**AVIS RELATIF À LA PROTECTION
CONTRE LES EVENTUELS EFFETS NOCIFS ET NUISANCES
PROVOQUÉS PAR LES RAYONNEMENTS NON IONISANTS
GÉNÉRÉS PAR DES ANTENNES ÉMETTRICES STATIONNAIRES**

Commune : JEMEPPE-SUR-SAMBRE - Exploitant : ORANGE

Référence exploitant : 103N1_7/30002N1_2/40002N1_1/50002N1_1

Rapport n° 1173 / 2025

Figure 1 : Vue en plan des lieux de séjour et des points de contrôle

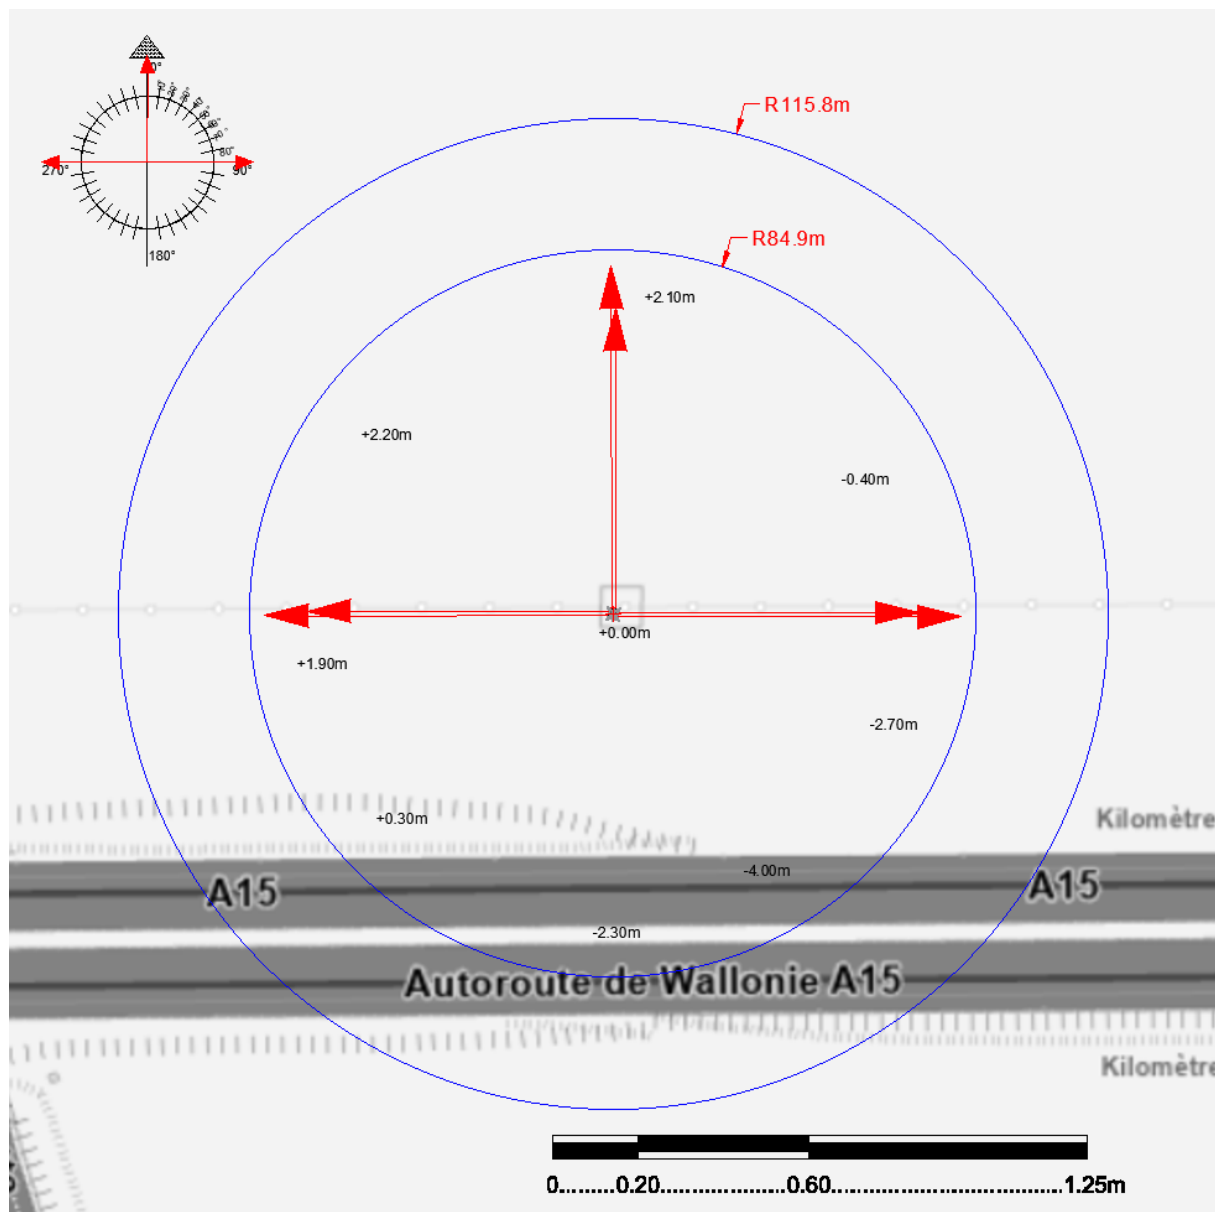
En ce qui concerne les antennes de l'installation mentionnées dans le tableau 1, la distance maximale à laquelle la limite pourrait être atteinte, à l'extérieur, est égale à 96,1 m. S'il n'y a pas de LS à une distance inférieure, les antennes respectent forcément la limite d'immission.

Dans le cas des LS situés à l'intérieur des bâtiments, une atténuation d'obstacle est prise en compte et il en résulte que la distance maximale à laquelle la limite pourrait être atteinte se réduit à 68,5 m.

Figure 2 : Vue en plan des installations d'antennes dans un rayon de 300 mètres autour de l'installation faisant l'objet de la demande d'avis

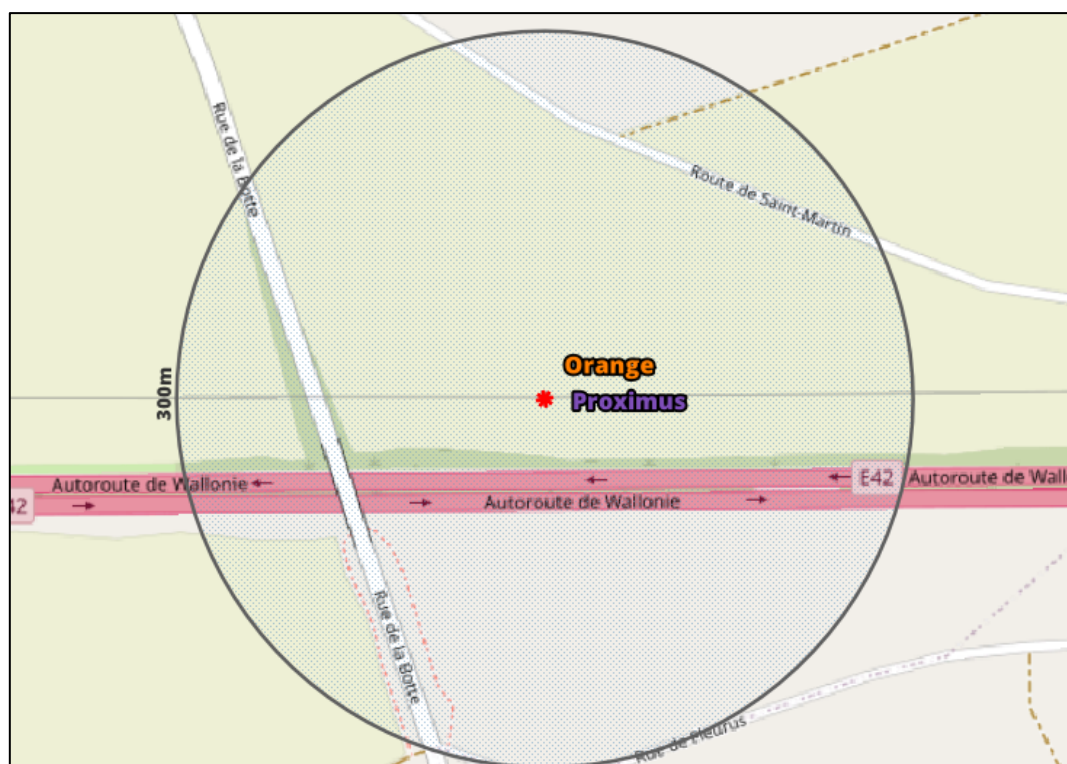
Compte tenu des considérations ci-dessus, il apparaît que l'intensité du rayonnement électromagnétique généré, dans les lieux de séjour situés dans un rayon de 300 mètres autour de l'installation référencée dans le paragraphe 2, par l'ensemble des antennes émettrices stationnaires de l'ensemble des exploitants du même site d'antennes émettrices stationnaires respecte la limite fixée à l'article 4, § 2 du décret.
